## GUTACHTERLICHE STELLUNGNAHME IM PRIVATAUFTRAG

### Abnahme der Funktionstüchtigkeit neu errichteter Treppenraumbtüren in einem Businesspark

BERICHT:	128
THEMA:	Feststellung der Abnahmefähigkeit von 12 neu errichteten Treppenraumbtüren im Dachgeschoss eines Bürokomplexes
FOKUS:	Verwendung geeigneter Methoden zur Verifikation der stimmigen Einbaulage zum Nachweis einer dauerhaften Nutzung
UMFANG:	Der Textteil umfasst 9 Seiten
DATUM:	22. Februar 2022
VERFASSER:	Roland Leuschel

Abbildung 5: Fixierung des Seitenteils, dauerhaft robuste Vertikalität der Achslage

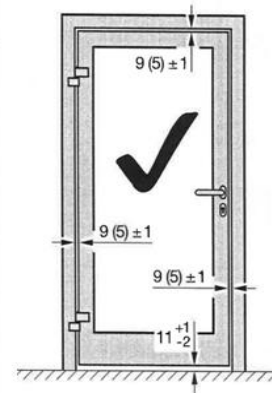
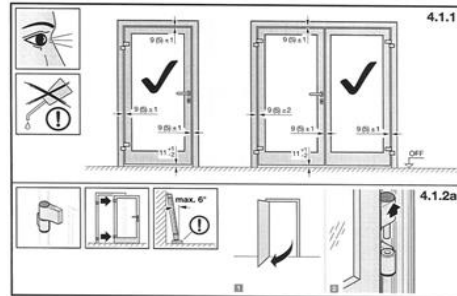
Die nachfolgende Abbildung 5 zeigt die Überprüfung der Vertikalität der Bandachse (die Türen dürfen sich bei ausgehängten OTS aus keiner Position selbstständig ausdrehen, auch ein Knacksen darf nicht auftreten). Um dies dauerhaft zu gewährleisten ist z.B. die untere Bodenfixierung erforderlich. Ihr Vorhandensein konnte nicht zweifelsfrei festgestellt werden.

Die Vertikalität und Geradheit der Bandachse muss im Betrieb gegeben sein. Aufgrund des hohen Türgewichtes (Absenken) ist beim Einbau ein entsprechender Vorhalt vorzusehen und eine hinreichende Fixierung der kraftaufnehmenden Rahmenbereiche vorzunehmen.

Die Planung der Türsysteme sieht die Kraftaufnahme am Mittelsteg des Systems vor. Der Fixierung des Steges kommt hohe Bedeutung zu.

Die oben gezeigte Fixierung konnte nicht zweifelsfrei festgestellt werden. Ein Nachweis ist zu erbringen.

1. Achslage (Vertikalität und Spannungsfreiheit), die Rahmenfixierung (kraftschlüssig) ist herzustellen und dauerhaft zu gewährleisten (Bodenverschraubung des Seitenteils).
2. Spaltbilder (Türblatt zu Rahmung) z.T. nicht in Spezifikation  $\pm 1,0$  mm (s.o. auch wegen Achslage) korrigieren über Einstellbänder.
3. Feineinstellung der Obertürschließer (abnehmendes Öffnungsmoment) für verkehrswegerechten Nutzungskomfort.
4. Öffnungsanschlag (Stopper) versetzen, bzw. vorsehen.

Abbildung 6: Feineinstellung eines umlaufend gleichmäßigen Spaltbildes

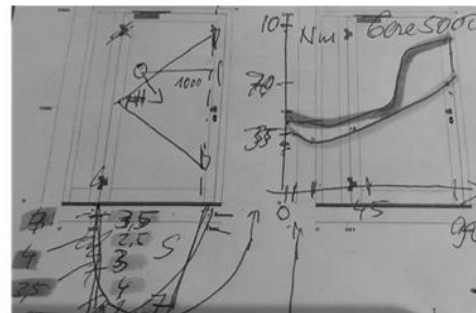
Die Abbildung 6 überzeichnet qualitativ die Fehlerbilder des Spaltverlaufes. Korrektur ist durch Feineinstellung der (keinesfalls zueinander verkippten) Bänder. Die flächenbündige Lage der Türen ist weitgehend stimmig, Grund dafür ist u.a. die Wahl geeigneter Dichtungen.

Die gemessenen Spaltbilder - analog Luftspalt sind (bei der Tür 11 erheblich) außerhalb der Spezifikation. Sowohl maßlich (s.o.) aus auch hinsichtlich ihrer Geradheit (gem. Allgmeintoleranzen), Die Versatzmaße (in X) sind hingegen weitgehend stimmig.

Abbildung 9: Nachbesserungsempfehlungen

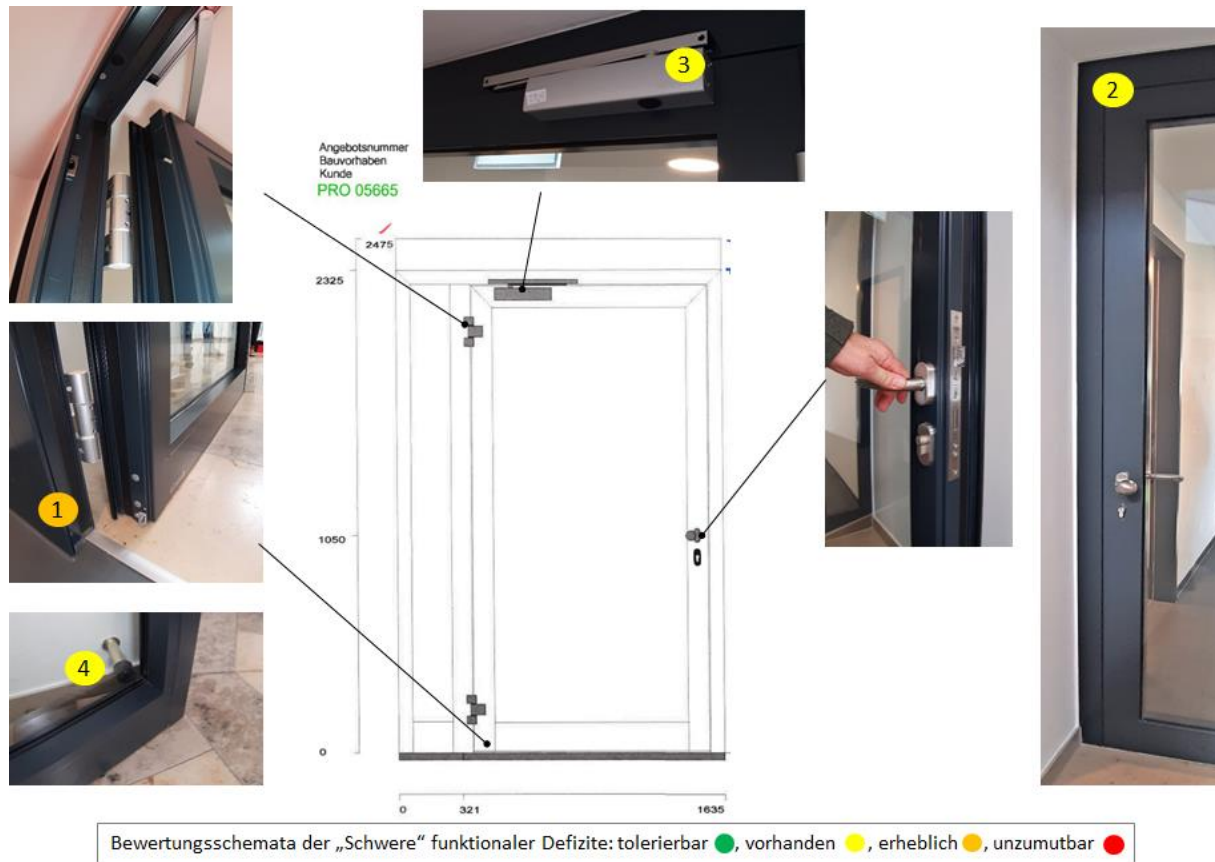
- c Die Behebung der in Abbildung 5-8 aufgezeigten und in Abbildung 9 zusammengefassten Defizite sind genereller Art und in unterschiedlicher Ausprägung vorzufinden. Die Behebung erscheint machbar und wird bis Abnahme der Türen empfohlen. Analoges gilt für die bereits abgenommen Türen
